**CONTRATAÇÃO DE ORÇAMENTAÇÃO, DE REVISÃO DE
PROJETO EXECUTIVO E DE ELABORAÇÃO DOS
TERMOS DE REFERÊNCIA CONSTRUTIVO E AMBIENTAL
DA BARRAGEM DO ARROIO TAQUAREMBÓ - RS**

RELATÓRIO DE INSPEÇÃO E AVALIAÇÃO TÉCNICA DE PROJETOS

22 de março de 2022

Figura 9 – injeções de consolidação (projeto de engenharia, 2009).

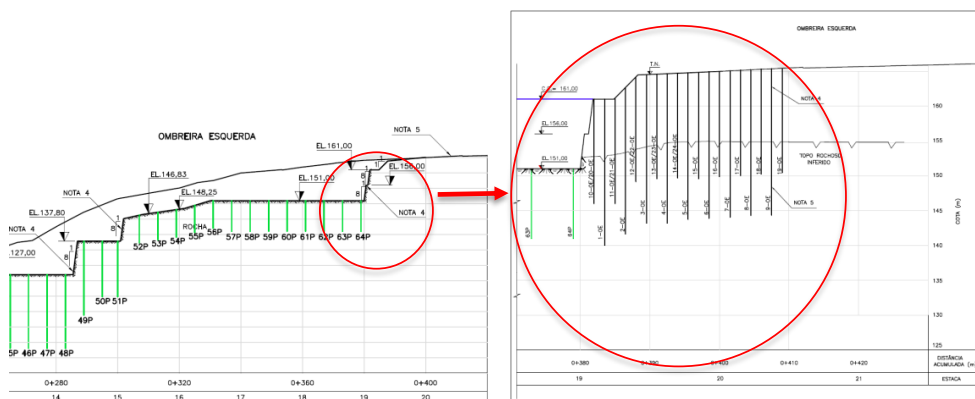
Neste caso, complementações de injeções de consolidação inclinadas e verticais ainda podem ser necessárias até mesmo além do que está especificado em projeto (ver Figura 9). Para isso, estudos específicos neste local devem ser conduzidos para aferir quantitativos complementares e averiguar a situação atual.

Dentro dos estudos necessários haverá necessidade de investigações complementares com sondagem mista (2 pontos), ensaio de perda d'água em furo de sondagem e geofísica por caminhamento elétrico (complementar – 2 linhas de 40m) do maciço atual, de modo a mapear o executado e diagnosticar a necessidade de injeções.

Figura 20 – seção do poço de drenagem (Projeto de Engenharia, 2010)

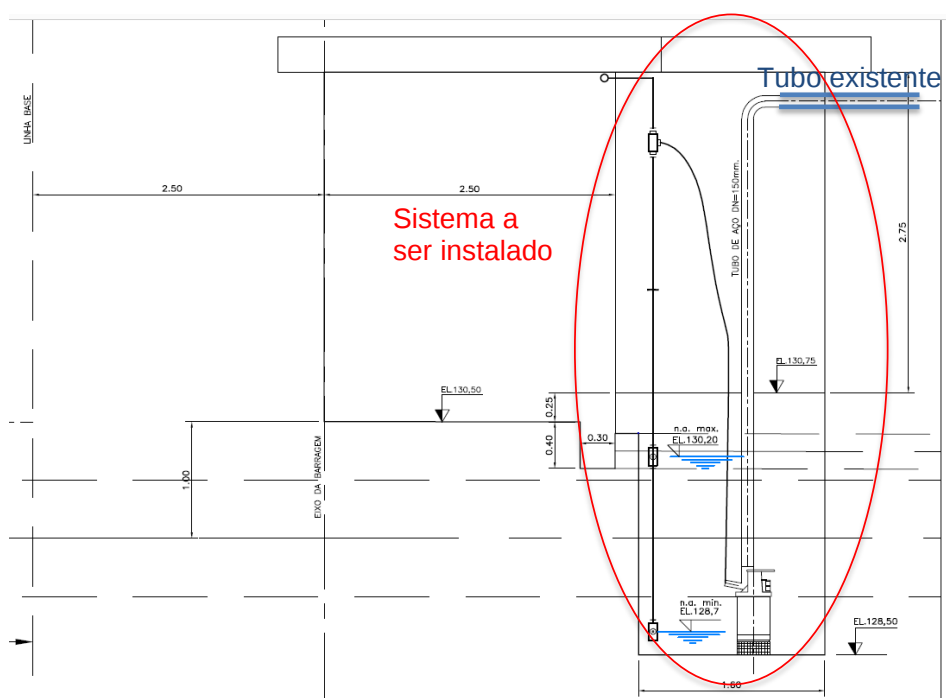
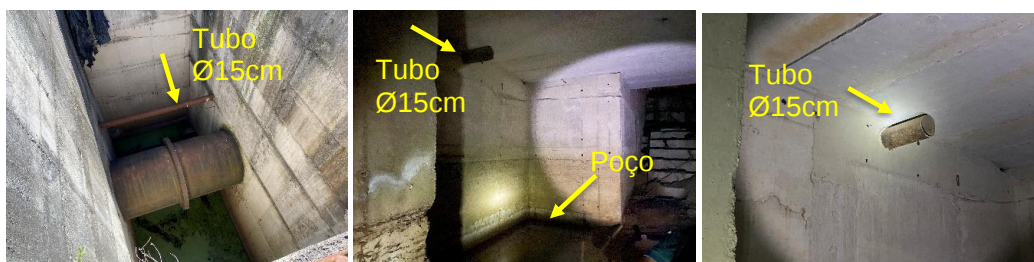
Para isso, deve ser elaborado um projeto de secagem da galeria com manutenção preventiva dos drenos e posteriormente executar a atividade planejada. De antemão, após a adequação de instalações elétricas, ocorrerá a necessidade de instalar uma bomba lameira na posição mais baixa do poço (ombreira direita) e um conjunto de mangotes e conexões. Pode-se usar o desnível entre o fundo do poço e a saída da

galeria. Por outro lado, a tubulação de recalque (tubo metálico Ø 15 cm) que fará o recalque intermitente de vazão de água dos drenos da galeria, já está instalada, eventualmente podendo ser utilizada. Portanto, a bomba provisória deve ter capacidade de atender a sucção de água com lama com considerando esta perda de carga.

Figura 24 – Manifestações patológicas no interior da galeria.

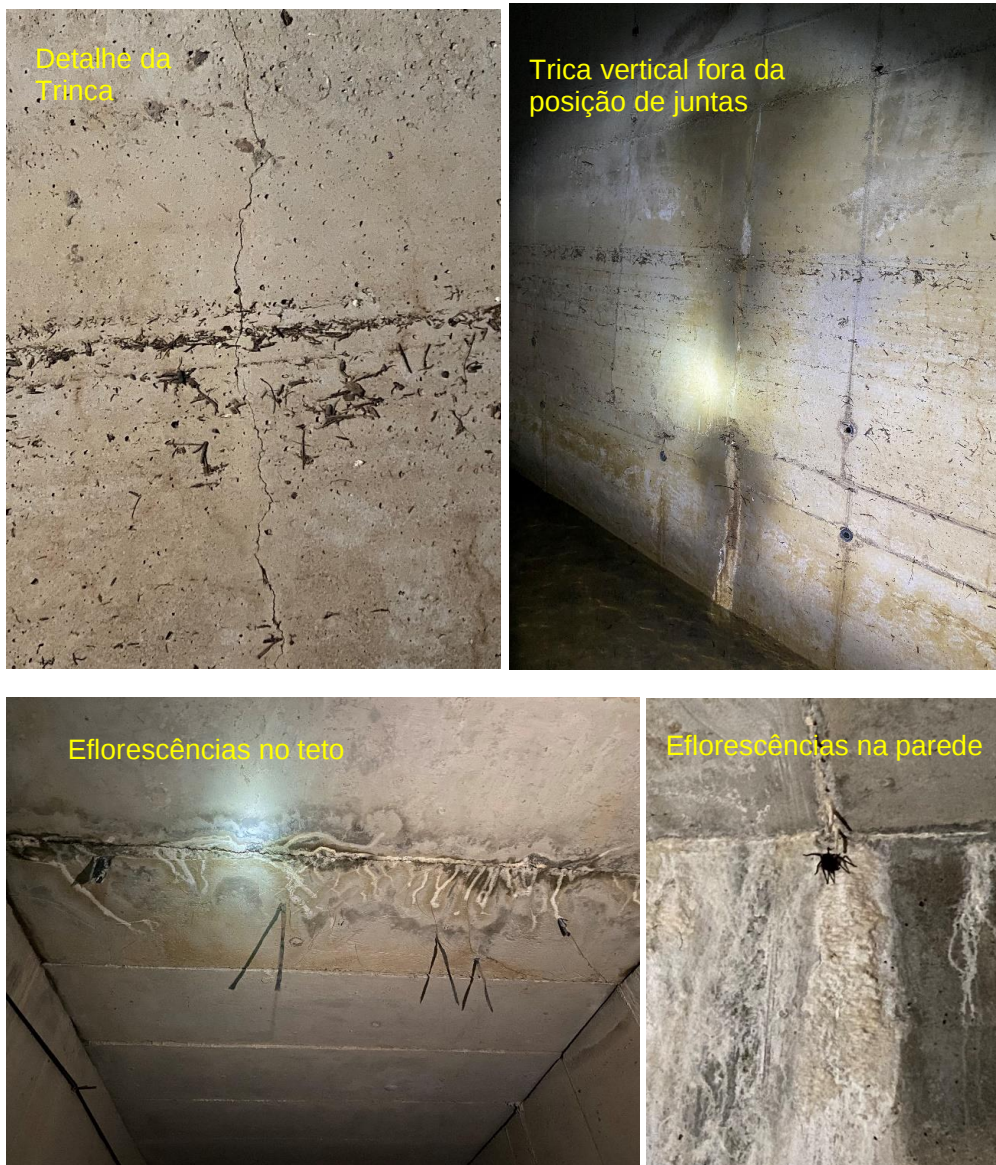
Algumas manifestações patológicas foram observadas e devem receber atenção quando da entrada dos trabalhos de retomada pela vencedora do certame. A primeira vista, reparos superficiais de trincas e eventualmente reparos profundos de com aplicação de injeções, já seria suficientes, mas uma verificação mais profunda a partir de um laudo pericial após a finalização da limpeza interna, garantiria a durabilidade necessária para a operação da estrutura.

Figura 27 – Face de montante.

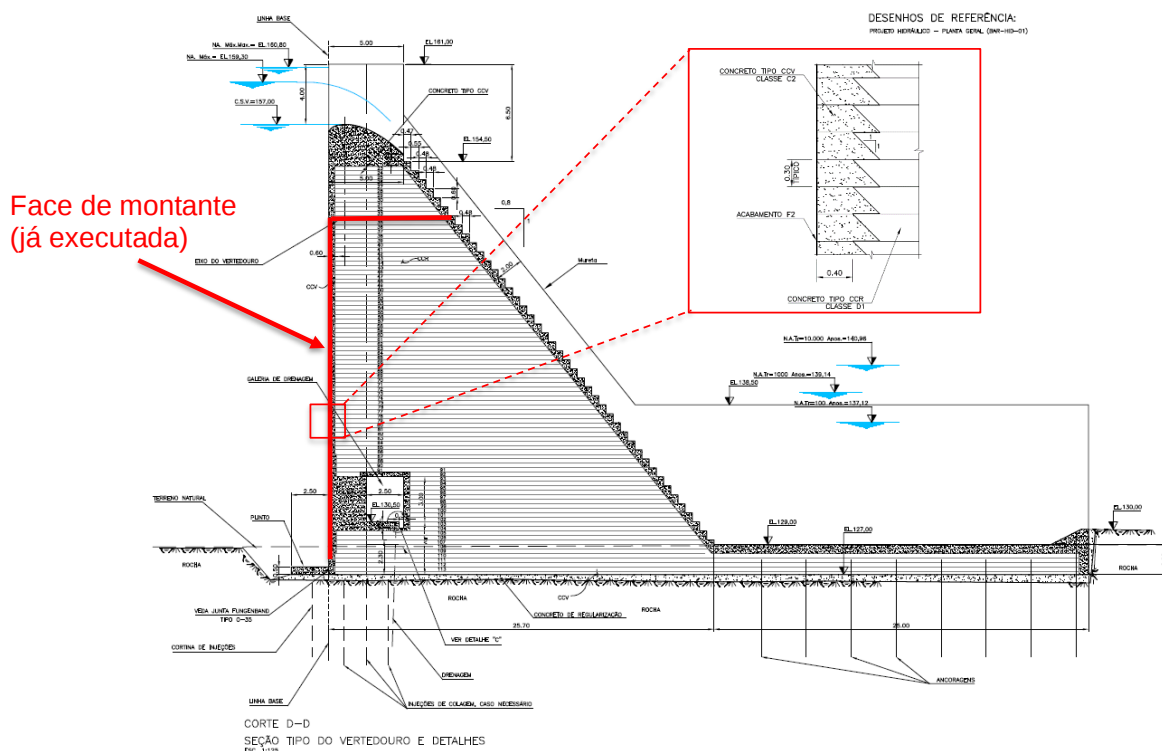
A face de montante da barragem é vertical como pode ser observado na **Figura 27**. Recebe uma armadura simples e é executada em concreto convencional vibrado (CCV) concomitante (na maior parte) com o concreto do tipo CCR, massa principal da barragem. A face de montante, portanto, entre outras, exerce a importante função de controle de permeabilidade e proteção a intemperes e apresenta espessura de apenas 40 cm com classe C2 ($f_{ck}=15$ MPa aos 90 dias e fator $a/c=0,65$).

Deverá ser previsto a execução de reparos junto a face de montante. Uma vez que se percebe necessidade de melhor acabamento e potencialmente deve-se revisar intervenções de recuperação de trincas na face. Para isso, deve ser previsto inicialmente a limpeza da face com jato de água e posteriormente a realização de mapeamento de manifestações patológicas, efetuando a marcação de reparos na face com spray para efeito de quantificação precisa.

Figura 36 – Detalhe dos nichos das adufas e desalinhamento medido.

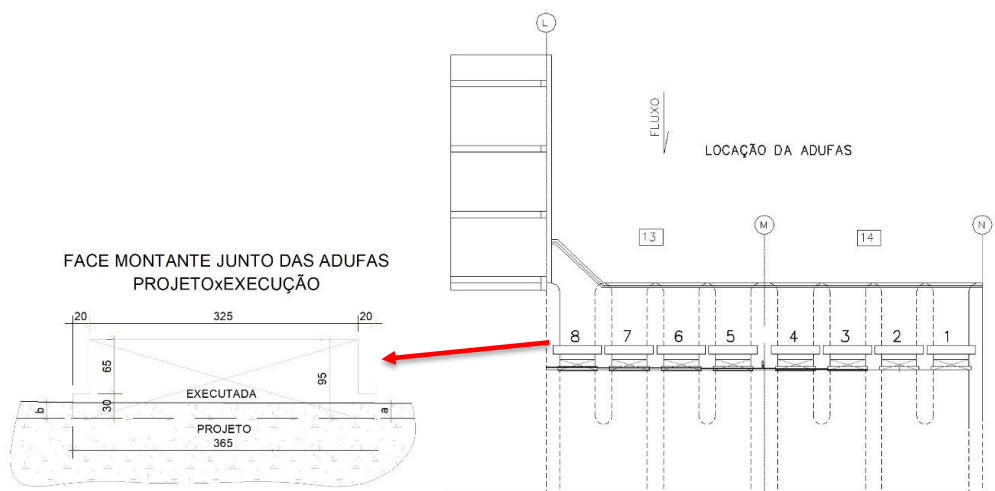
A intervenção mais expressiva, por questões de inconformidade executiva é a que se refere a necessária correção devido ao desalinhamento de concretagem (posicionamento de formas ou alinhamento topográfico) que gerou redução significativa do nicho da comporta tipo vagão. Como está atualmente, dos oito nichos, apenas dois estão alinhados com espaço de acordo com o planejamento de

projeto. Para os demais, houve redução de espaço, não sendo possível a passagem da comporta naturalmente.

Uma vez que não há espaço para a comporta correr pelo nicho, será necessário intervenção desta parcela de concreto ou mesmo reaver o projeto da comporta.

Medidas em campo indicam que a linha base, que corresponde ao alinhamento da face da barragem com o nicho da comporta vagão está derivando (sombreando) o nicho a partir do terceiro vão. A variação ocorre iniciando com 2 cm e termina com 21,5 cm no último vão. Como a comporta vagão apresenta dimensões praticamente encaixante com o nicho de 30 cm, restam ao final apenas 8,5 cm para a passagem da comporta, o que fisicamente é impossível sua passagem.

Observando tal inconformidade, assume-se que será necessário a intervenção para que a comporta vagão exerça sua função de vedação para a concretagem secundária (embuchamento) das aberturas provisórias (atualmente funcionais) para a passagem do arroio Taquarembó.

No entanto, a intervenção para readequação do nicho das comportas vagão da adufa é passível de realização de projeto executivo, que pode ser realizado durante as instalações das obras, uma vez que esta etapa pode ser gerenciada no cronograma da obra.

As vertentes de readequações podem ser diferentes, no entanto estima-se que será necessário cortes e reparos da face da barragem naquela posição, ou mesmo,

readequação da posição das comportas nos nichos efetivamente afetados pela restrição de espaço. A priori, a primeira alternativa é mais plausível, pois, a estrutura ainda precisa ser alteada até a cota 161,00 m, podendo ser planejada e adequada uma intervenção de menor vulto.

Figura 40 – Detalhe das armaduras dos degraus (Projeto de engenharia).

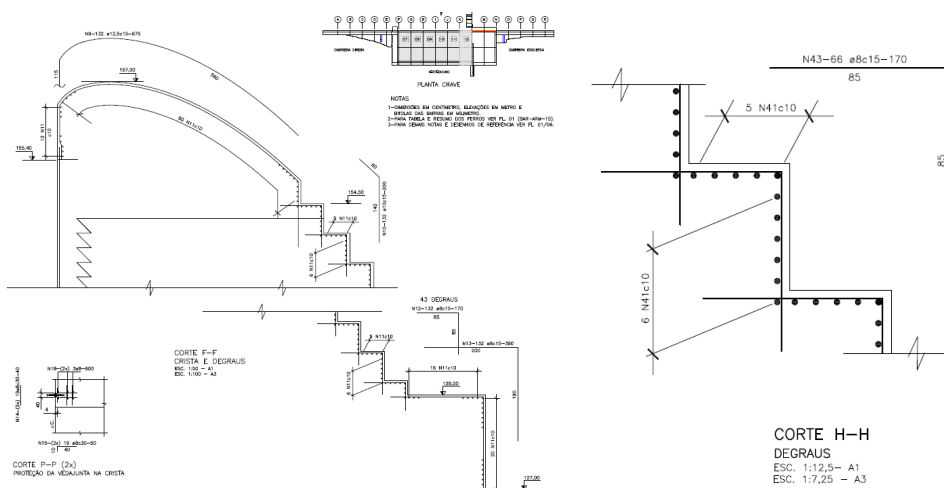
Observa-se que existe nesta face uma grande quantidade de armaduras de esperas para concretagem, em especial aquelas posições limites do vertedor, ficando estas expostas às ações intemperes desde a época em que as obras do maciço paralisaram.

No entanto, cabe observar que além das intervenções que se deve fazer para retomada de concretagens, nota-se que existe uma série de reparos a ser realizados nos concretos da face, uma vez que se observa em pontos localizados, desagregações, tricas e ganchos auxiliares de içamento ainda expostos na superfície.

Em suma, as intervenções do lado de jusante da barragem, devem pautar no seguinte:

- **Remoção de todo o produto de oxidação das armaduras com jateamento de areia ou escovação com aço;**
- **Tratamento de todas as armaduras expostas aproveitáveis com produtos de inibição de corrosão;**
- **Limpeza e escarificação das faces do concreto velho com o novo**
- **Reparos localizados superficiais ou profundos de modo a atender as condições operacionais.**

Figura 63 – Descontinuidades mapeadas no reservatório e observação de intrusão aflorante numa posição do canal já escavado.

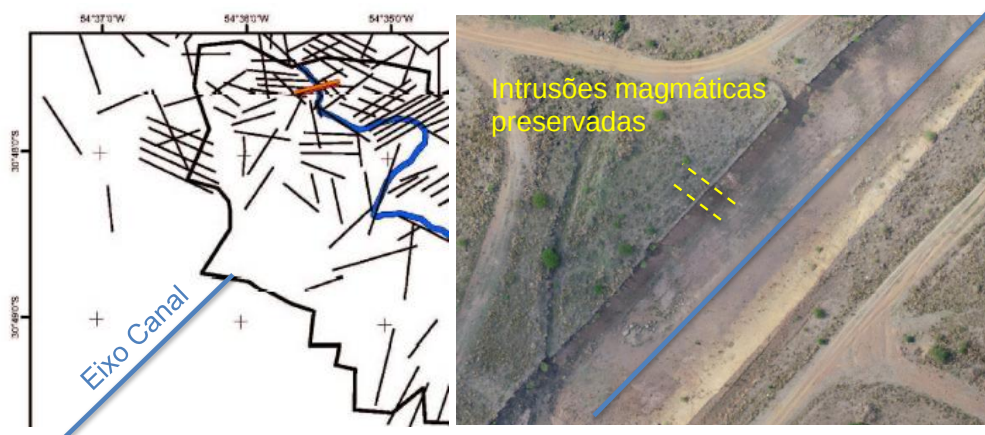
Ainda nas escavações em solo é possível observar intrusões de macios preservados transversais ao eixo do canal, como visto na **Figura 63**.

Alerta-se ainda para as condições de estabilidade dos taludes rochosos e de solo. Na ocasião de planos com descontinuidades desfavoráveis (mergulhantes em direção ao canal) combinados com fraturamento do maciço, além das escavações deverem ser cuidadosas, poderá haver necessidade de aplicação de sistemas de contenção ou mesmo abater os taludes de corte em função do risco de movimento de massa.

Figura 65 – Projeção de cortina de vedação potencialmente necessária dada as condições hidrogeológicas.

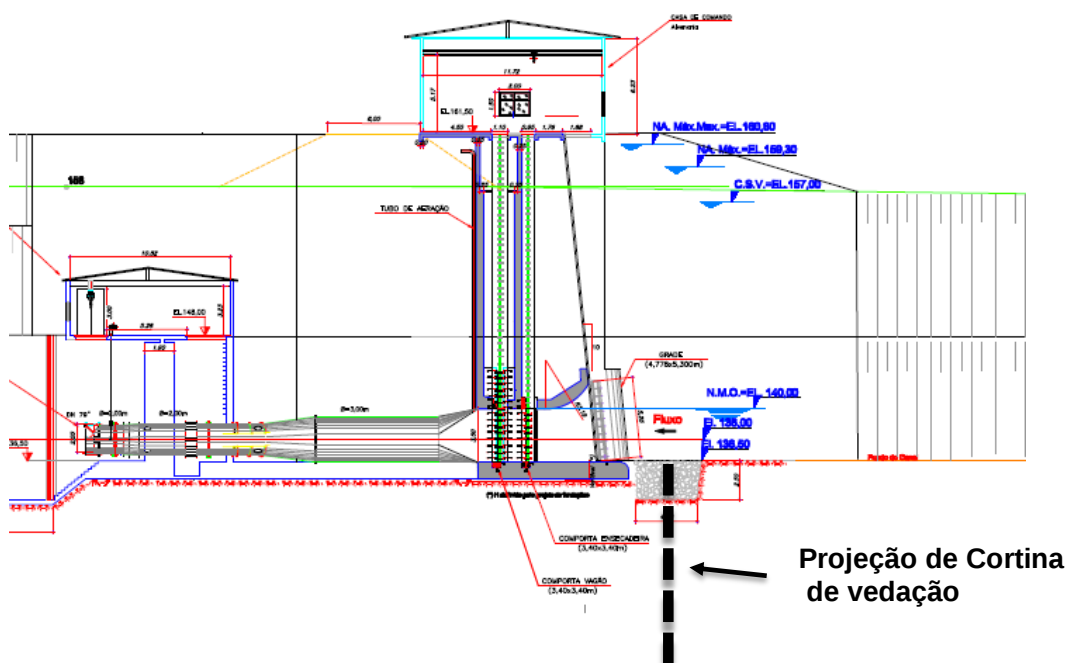
De qualquer sorte, deve-se contar com a execução de uma cortina de vedação junto lado de montante da TDA-CI, uma vez que o desnível operacional será de pelo menos 20 m de coluna d'água. Poderá haver necessidade de consolidação lateral em meio a posição das ancoragens da cortina atirantada.

Figura 66 – Posições sugeridas para a piezometrias.

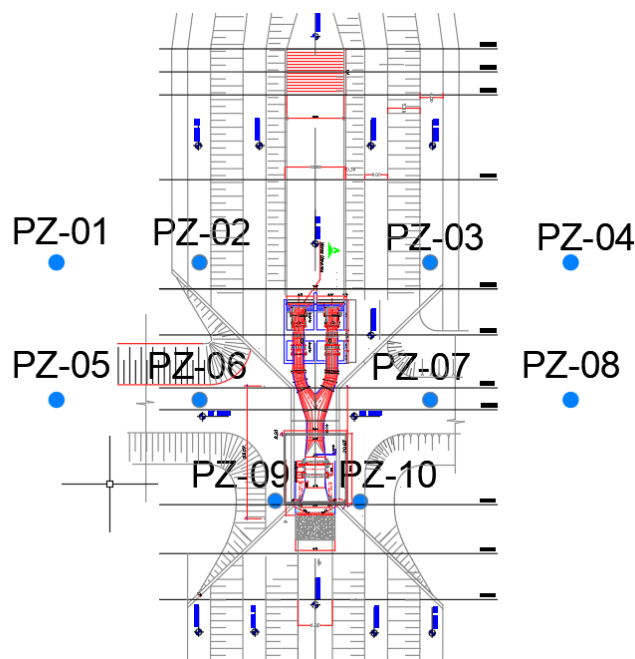
A sugestão tomada para efeito de quantificação foi da execução de linhas com piezômetros a montante e jusante da tomada d'água. Estes piezômetros devem ser instalados a cota que corresponde a linha logo abaixo da fundação.
